AE形 低圧気中遮断器 包装仕様変更のお知らせ

扱	A	日付	2012年12月	件名	AE形低圧気中遮断器 包装仕様変更のお知らせ
整理番号	山-1038	三菱電機(株)福山製作所

変更前	変更後

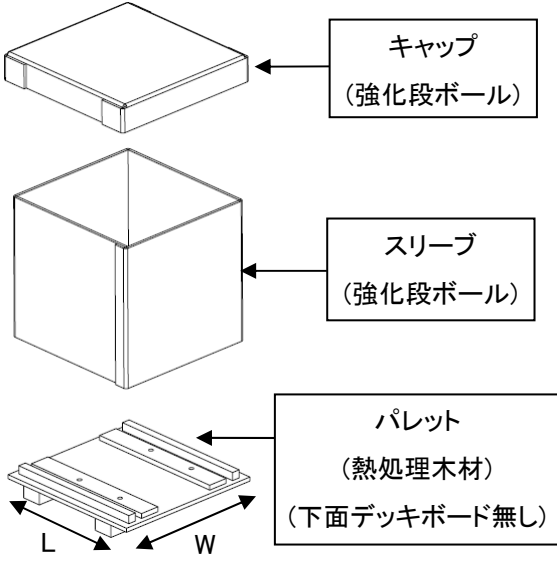
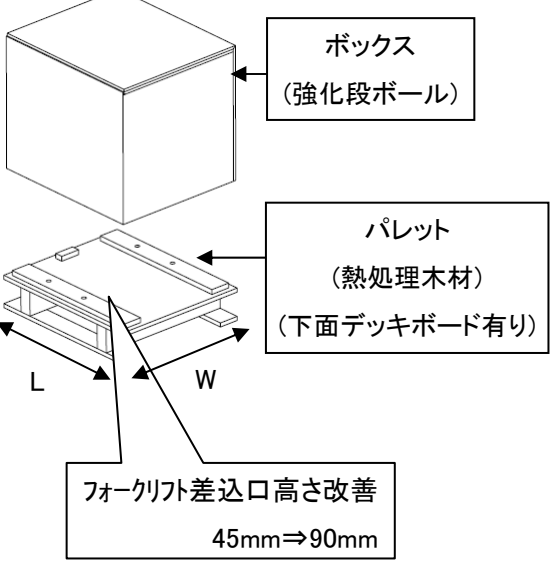
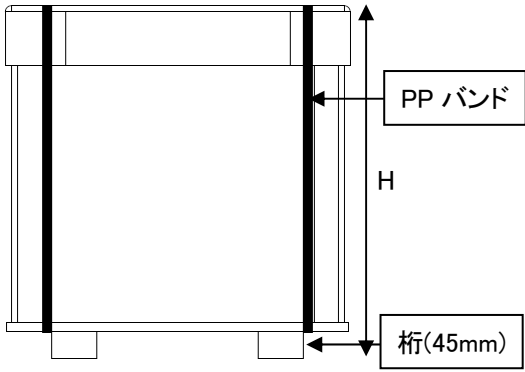
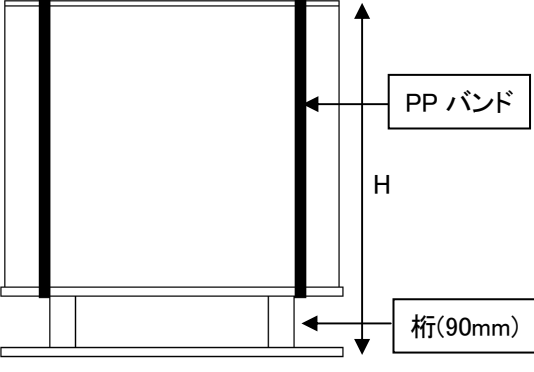
① 包装箱外形寸法: 下記表のとおり変更します。〈幅L×奥行W×高さH〉(mm)

- ② コーポレートマーク: "MITSUBISHI" + "三菱電機株式会社" ⇒ "MITSUBISHI ELECTRIC"
- ③ ケース: キャップとスリーブの2部品 ⇒ ボックスの1部品
- ④ パレット: 桁の高さ 45mm ⇒ 桁の高さ 90mm

<p>上積み段数制限2箱 (縦に最大3箱並ぶ)</p>	<p>上積み段数制限2箱 (縦に最大3箱並ぶ)</p>
